监理通知单

工程名称：无棣县西小王镇 60 兆瓦农光互补集中式光伏电站 编号：GFFD---020

事由：关于施工质量整改问题：

施工部位：组件脱落

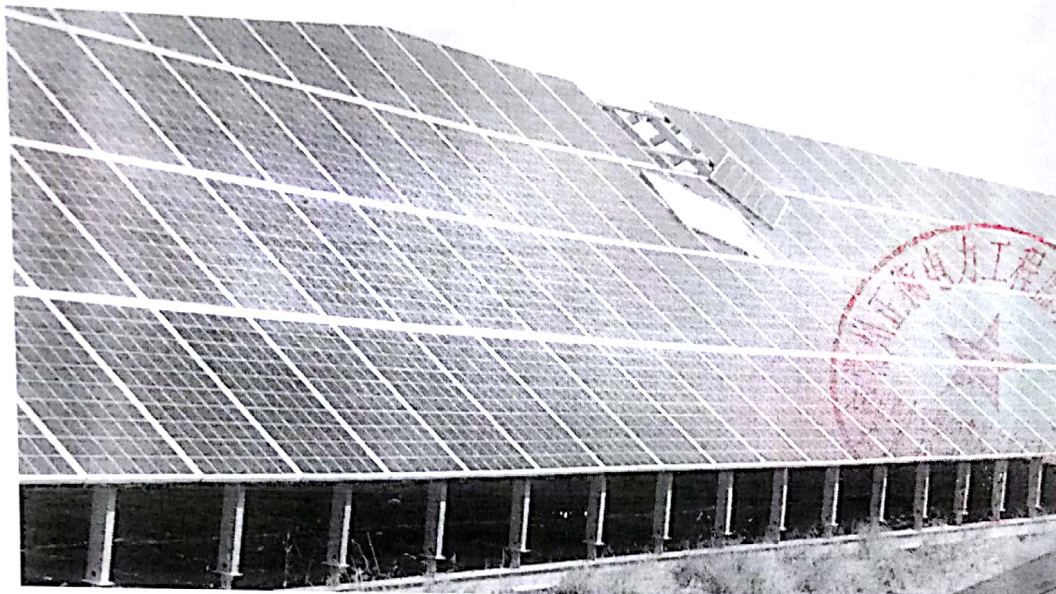
- 1、东区 12 单元已并网，部分光伏组件被风吹落，影响正常发电；
- 2、西区 8 单元已并网，站内后台显示 11#汇流箱无电流；
- 3、西区 9 单元已并网，站内后台显示 5#汇流箱部分支路无电流；
- 4、光伏区围栏设计图纸要求混凝土预埋深度 600mm，地面露出 100mm，直径是 250mm，现场经监理检查不符合设计图纸要求（深度只有 300-400mm）。
- 5、监理要求施工单位检查并拧紧所有的支架与组件上螺丝。
